令和8年3月30日 風力部会資料

(仮 称) 四 時 風 力 発 電 事 業
環 境 影 響 評 価 方 法 書
補 足 説 明 資 料

株式会社ユーラスエナジーホールディングス

風力部会 補足説明資料 目次

図7 大気の状態の調査範囲

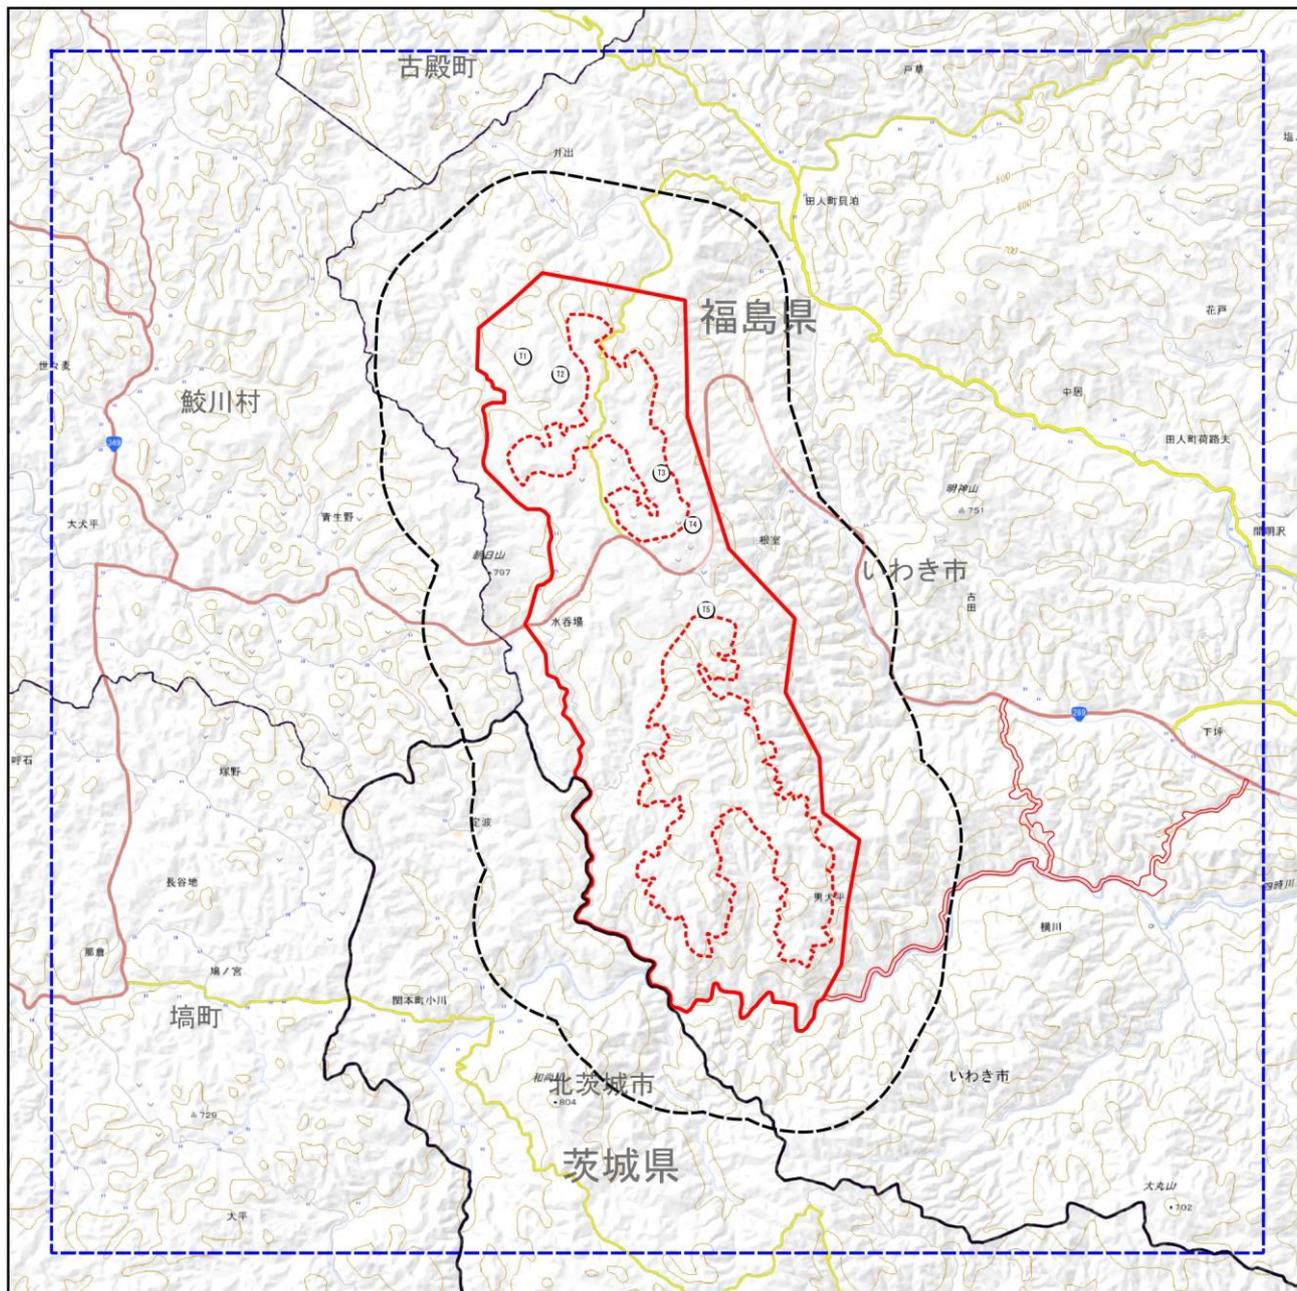
一般環境大気測定局は対象事業実施区域の周囲にはもっと多数あります。環境省「そらまめくん」を閲覧すると、例えばSO₂の測定局は中央台、常磐、大原、滝尻、中原、下川、金山、花ノ井、上中田、北茨城中郷等があります。表3.1.1-3に示す5地点だけを選択してデータ整理を行った理由をご説明ください。周辺の大気環境の状況は、入手可能なデータをできるだけ集めてとりまとめることが適切であると考えます。

既存資料に基づく大気状況の調査対象範囲は、「発電所に係る環境影響評価の手引」（経済産業省、2025年）より、環境影響を受ける範囲と認められる地域（関係地域）の考え方に基づき、対象事業実施区域及びその周囲の1kmの範囲が網羅できるよう、図7にお示しする「対象事業実施区域及びその周囲」を設定しております。なお、当該範囲内には一般環境大気測定局が存在しないことから、各環境基準項目の最寄りの測定地点を選定し、データ整理を行いました。

図8 大気質の測定地点の位置

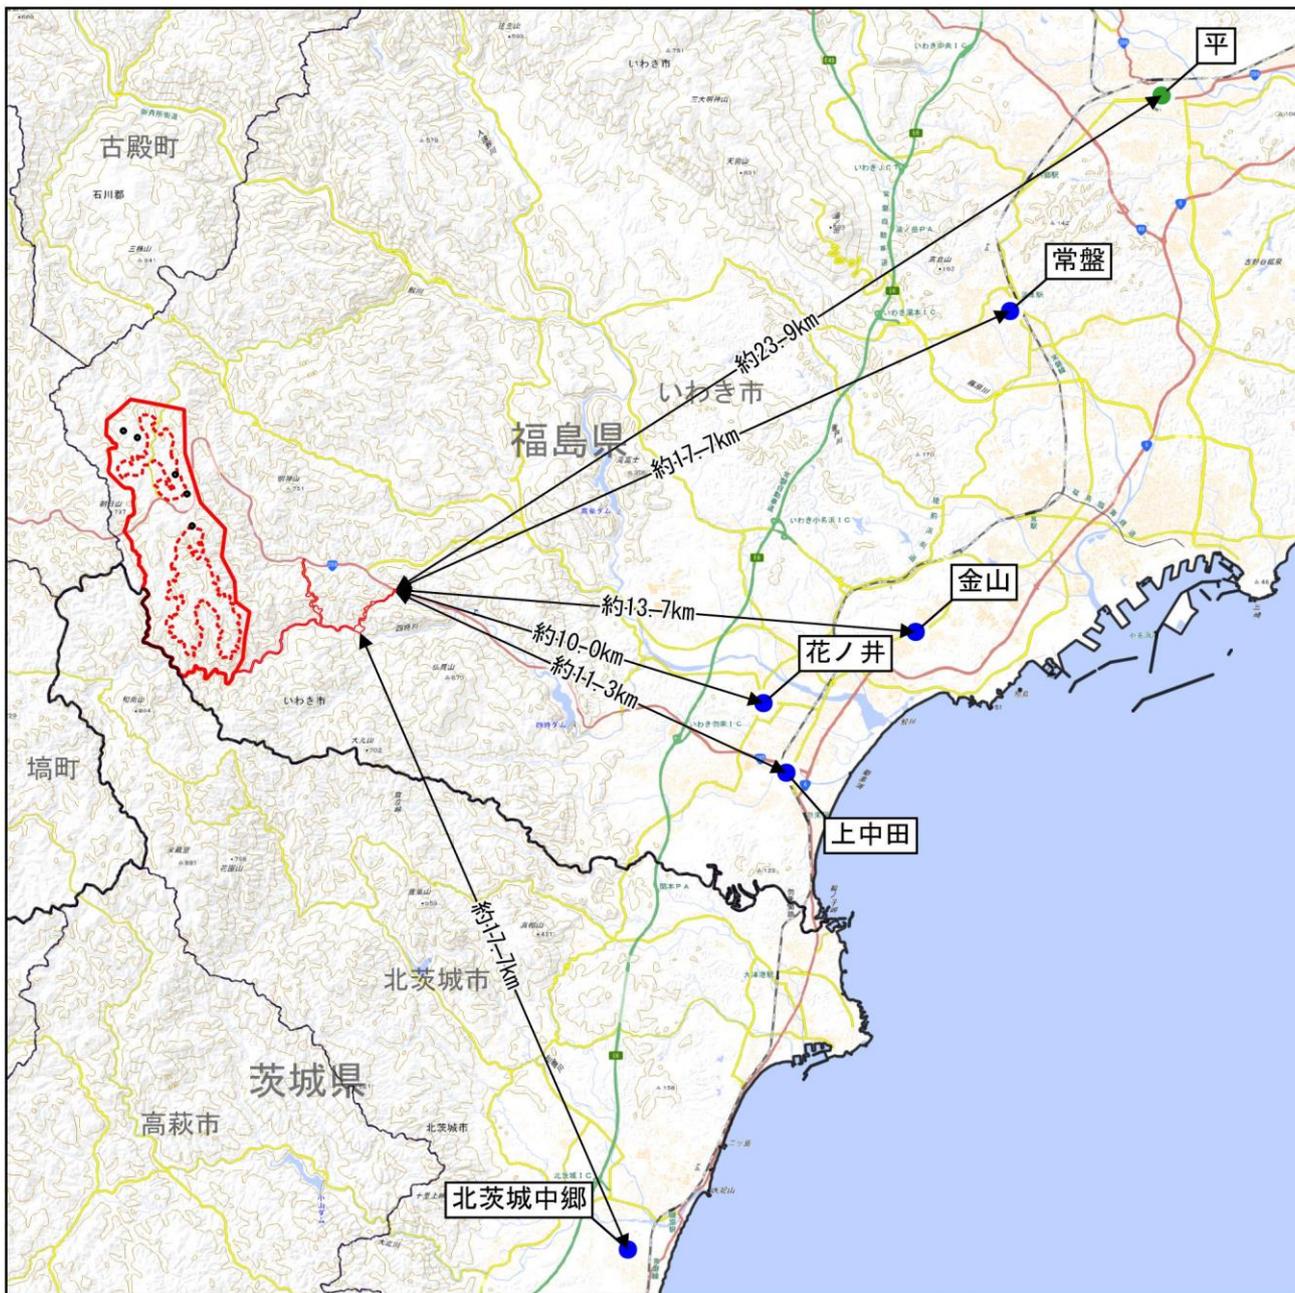
ご説明いただきたいのは、対象事業実施区域から最寄りの測定地点の選定の仕方についてです。例えば、環境省のサイトでは「常盤」地点は、「平」地点よりも対象事業実施区域に近く、「金山」地点は「上中田」地点とほぼ同距離にありますが、方法書では選定されておりません。距離の基準などから客観的に選定したとは思えませんので、お聞きしております。

大気質の測定地点の位置を図8にお示しいたします。

対象事業実施区域から各一般環境大気測定局までの距離は、「花ノ井」が約10.0km、「上中田」が約11.3km、「金山」が約13.7km、「常盤」が約17.7kmとなっており、方法書において大気質の状況を把握するために使用した資料である、「大気汚染測定結果（令和5（2023）年度）」（福島県、令和7（2025）年2月）によりますと、最寄りの地点である「花ノ井」においては二酸化硫黄のみの測定であったため、「花ノ井」に加え、複数項目を測定している地点のうち最寄りの地点であった「上中田」を選定いたしました。なお、約17.7kmの距離に位置する「北茨城中郷」につきましては、隣接する茨城県における一般環境大気測定局のうち最寄りの地点として選定いたしました。

また、同資料によりますと、2024年3月31日現在の自動車排出ガス測定局は福島市の「松浪町」、郡山市の「台新」、いわき市の「平」の3地点でしたので、自動車排出ガス測定局のうち最寄りの地点である「平」を選定いたしました。

図10 表流水の取水地点の位置

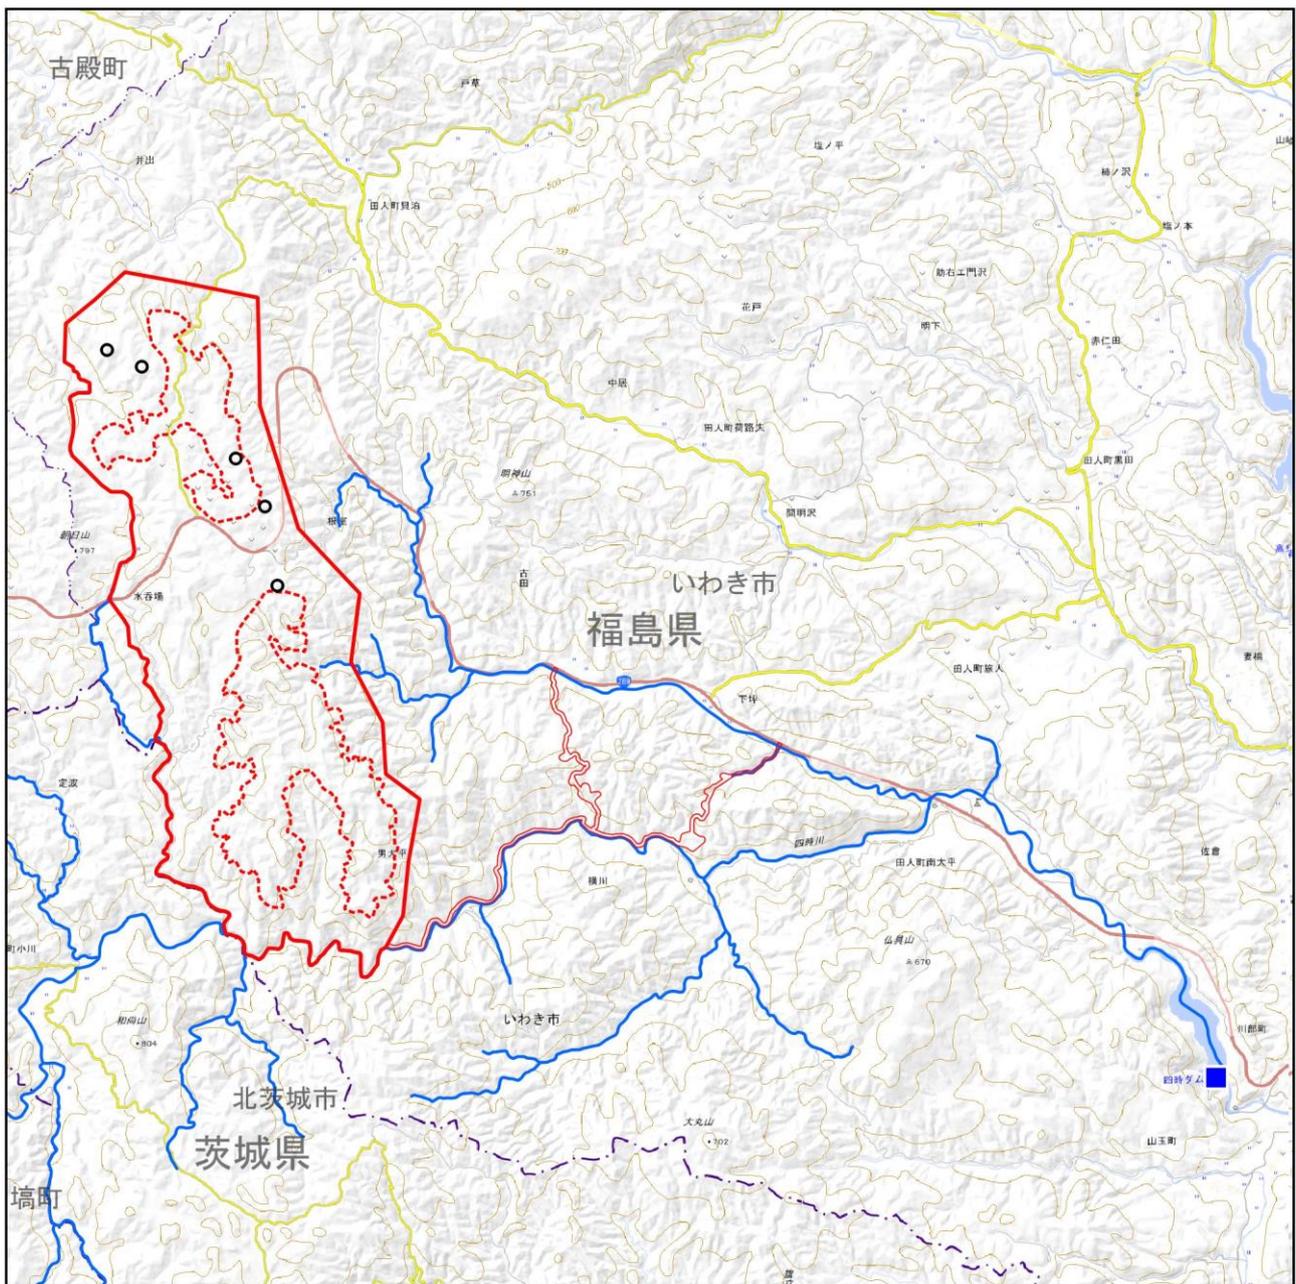
対象事業実施区域やその周囲及び下流域の表流水の取水箇所の有無、有る場合には取水地点について図示、記述することを検討ください。

対象事業実施区域を流れる鮫川水系四時川の下流域に位置する表流水の取水地点（原水の取水地点：いわき市山玉町竹棚）の位置を図 10 にお示しいたします。

図 11 福島県及び茨城県における
配慮が特に必要な施設（各最寄りの施設）

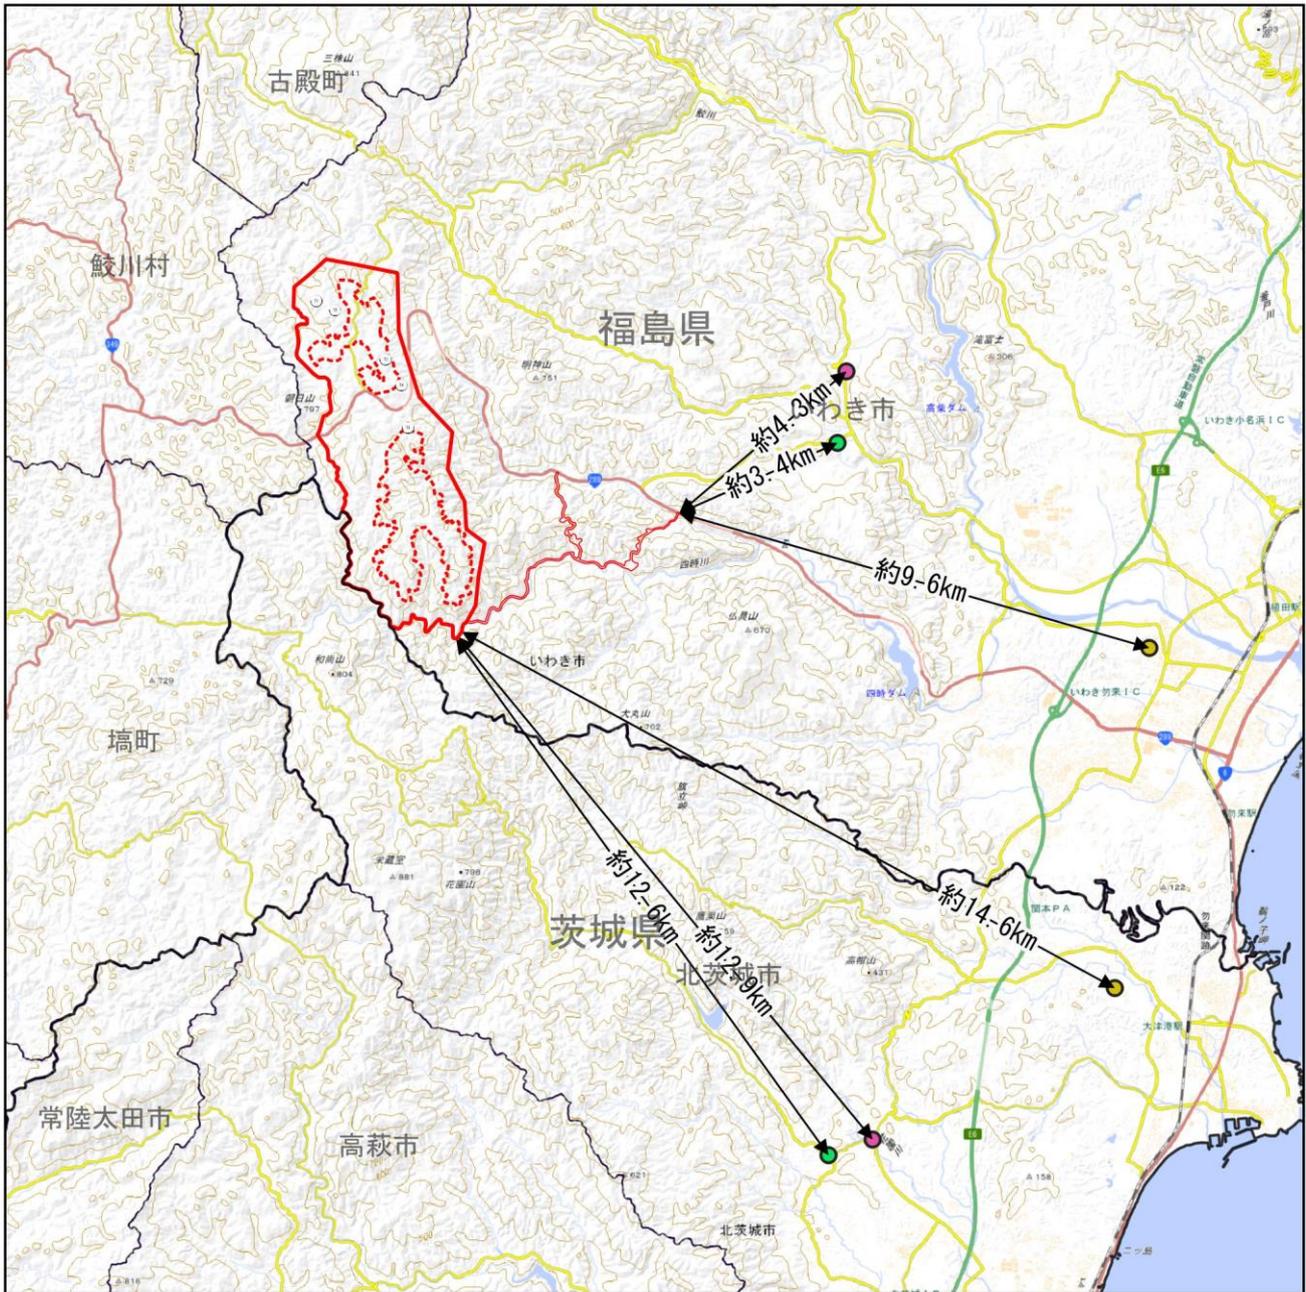
- ・「以下に該当する配慮が特に必要な施設は存在しない」と言い切っているが、自ら一定範囲を設定した上で存在しないという結果なので、設定した条件を明記してください。参考まででよいので、どの程度の距離離れると配慮が必要な施設があるかが触れられると良いと考えます。
- ・最寄りの住宅まで0.5kmは極端に近いと思われまますので、風力発電機の配置には十分な配慮が必要と思料します。

既存資料に基づく大気の状態の調査対象範囲は、「発電所に係る環境影響評価の手引」（経済産業省、2025年）より、環境影響を受ける範囲と認められる地域（関係地域）の考え方に基づき、対象事業実施区域及びその周囲の1kmの範囲が網羅できるよう、図7にお示しする「対象事業実施区域及びその周囲」を設定しております。なお、当該範囲内には配慮が特に必要な施設が存在しないことから、各配慮が特に必要な施設の最寄りの地点を選定し、整理を行いました。

対象事業実施区域の周囲に位置する最寄りの配慮が特に必要な施設を図11にお示しいたします。

また、風力発電機の配置の検討に当たっては、騒音、超低周波音及び風車の影の調査、予測及び評価の結果を踏まえた上で、可能な限り離隔距離を確保できるよう事業計画を検討いたします。

23. $L_{90}+2\text{dB}$ の表記について【顧問】（方法書 p344）

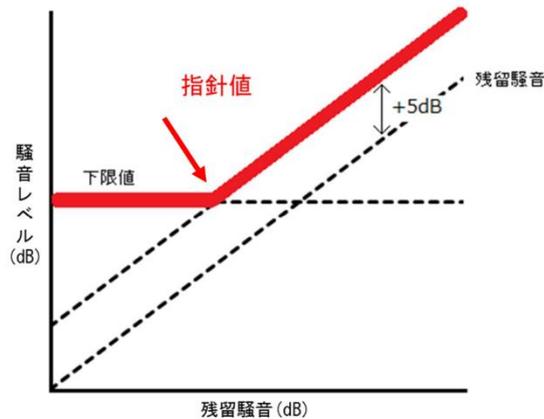
$L_{90}+2 \rightarrow L_{90}+2\text{dB}$ に修正してください。

準備書において、「 $L_{90}+2\text{dB}$ 」に修正いたします。

図 12 風車の影の予測範囲

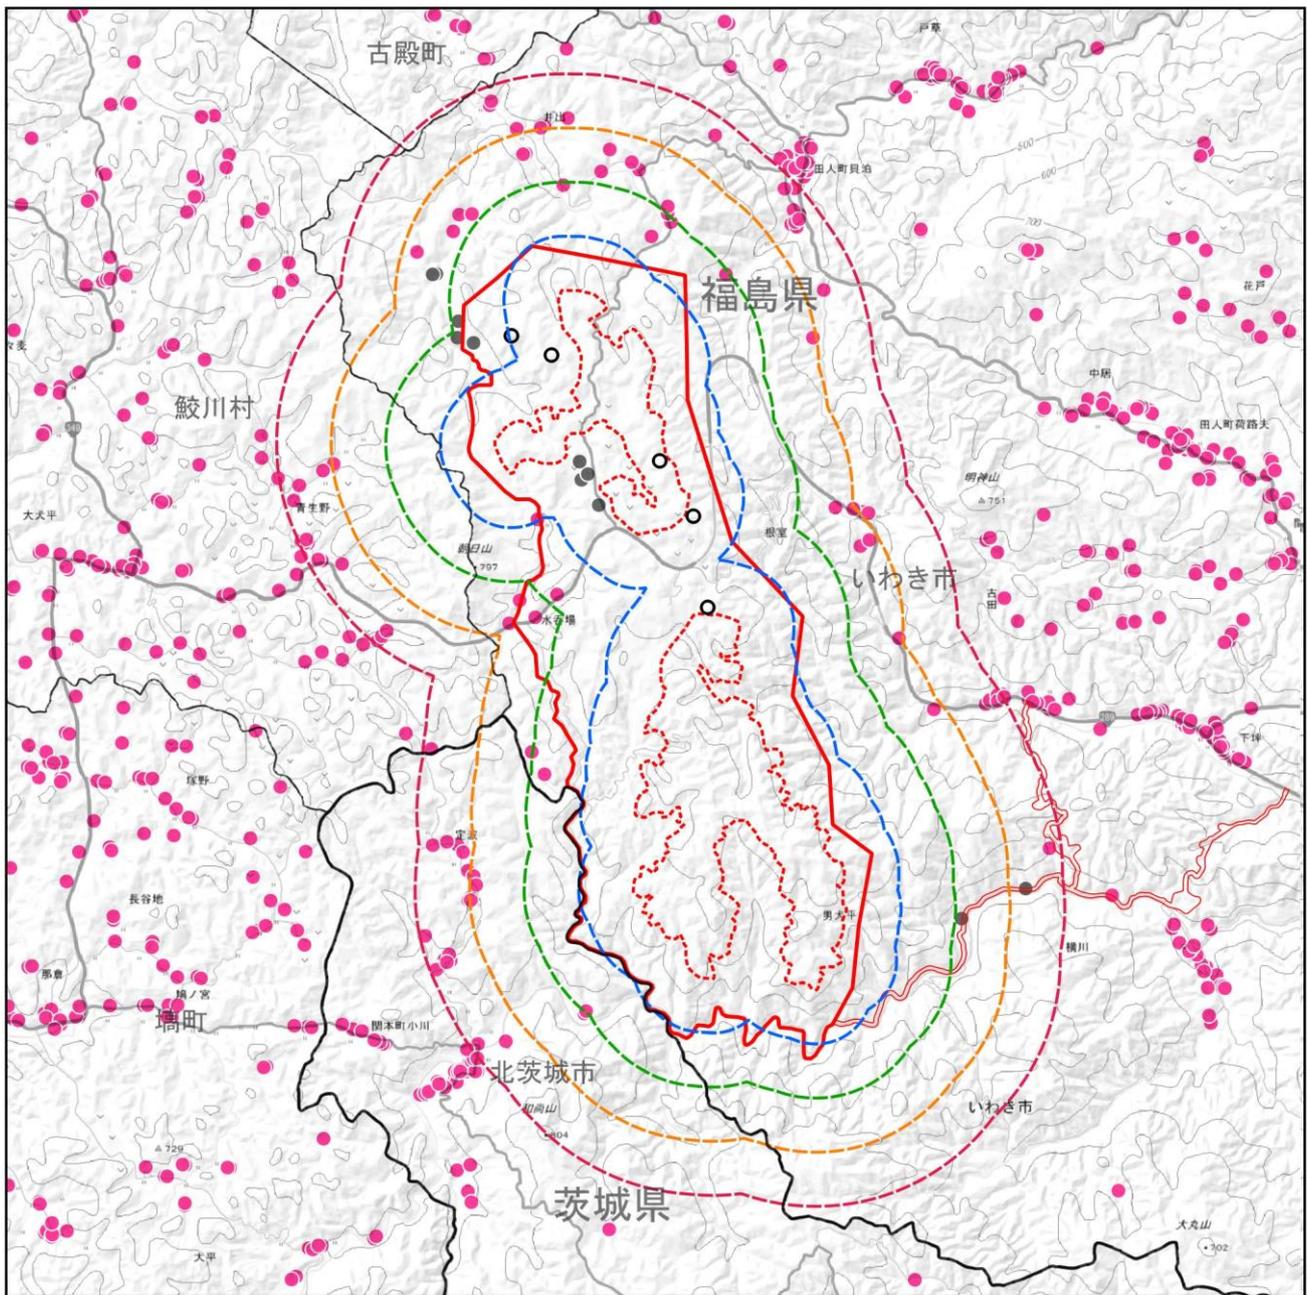
風車の影の調査地点について、具体的に地図でお示ください。

風車の影の影響時間をシミュレーションにより予測した結果を踏まえた上で、風車の影による影響が想定される地点を対象に遮蔽物の状況を調査いたします。風車の影の予測範囲を図 12 にお示しいたします。
